三菱 B/NET 集中自動検針システム B/NET 検針チェッカ仕様変更のお知らせ

扱	A	日付	2012年4月	件名	三菱 B/NET 集中検針システム 検針チェッカ仕様変更のお知らせ
整理番号	山-1027	三菱電機(株)福山製作所

(1)新システム構成

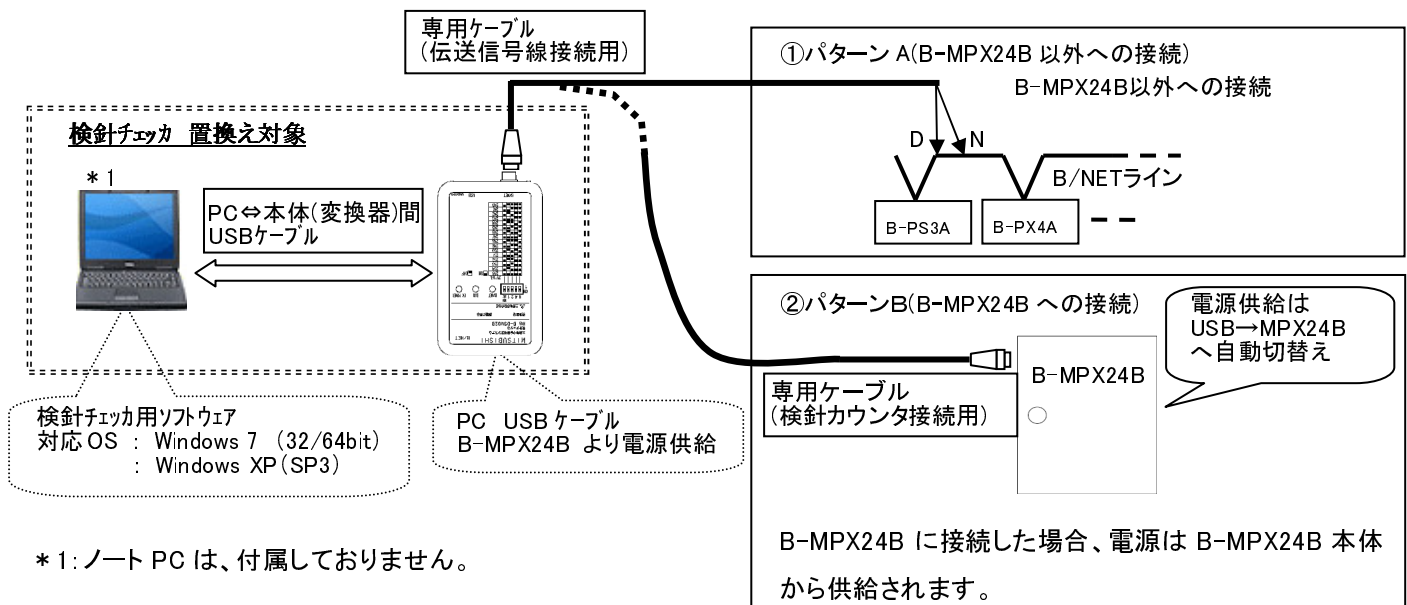
変更前

品名	形名
三菱 B/NET 検針チェッカ	B-DSM02A

変更後

品名	形名
三菱 B/NET 検針チェッカ	B-DSM02B

5.製品外観

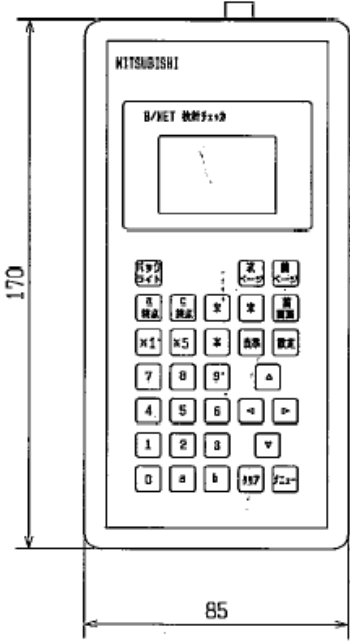
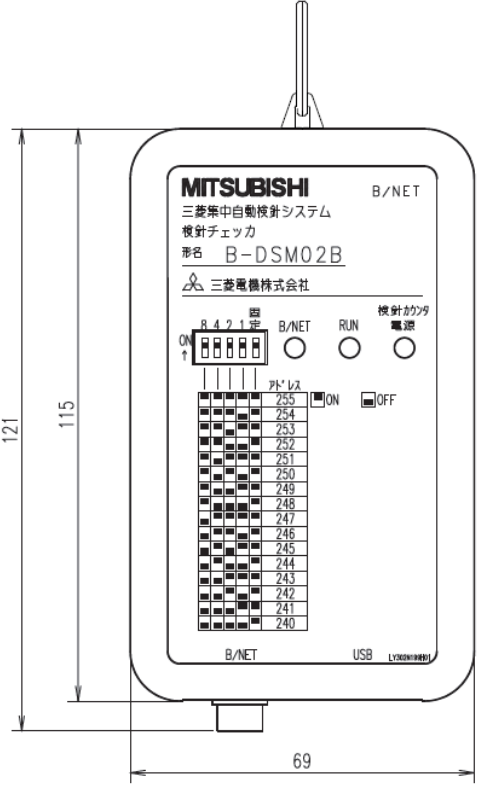
B-DSM02A(変更前)	B-DSM02B(変更後)
<p><本体></p>  <p>170</p> <p>85</p>	<p><本体></p>  <p>121</p> <p>115</p> <p>69</p>
<p><付属品></p> <ul style="list-style-type: none"> 専用ケーブル (検針カウンタ接続用) × 1本 (方向はありません) 1.5m 専用ケーブル (伝送信号線接続用) × 1本 検針チェッカ側 伝送信号線側 赤 → D端子へ 黒 → N端子へ 1.5m B-DSM02A専用ACアダプタ × 1個 AC100V専用です。 1.8m 	<p><付属品></p> <ul style="list-style-type: none"> 専用ケーブル (検針カウンタ接続用) × 1本 (方向はありません) 1.5m 専用ケーブル (伝送信号線接続用) × 1本 検針チェッカ側 伝送信号線側 赤 → D端子へ 黒 → N端子へ 1.5m USBケーブル(PC接続用) × 1本 3m PC側 本体側 携帯用ストラップ(200mm) × 1本
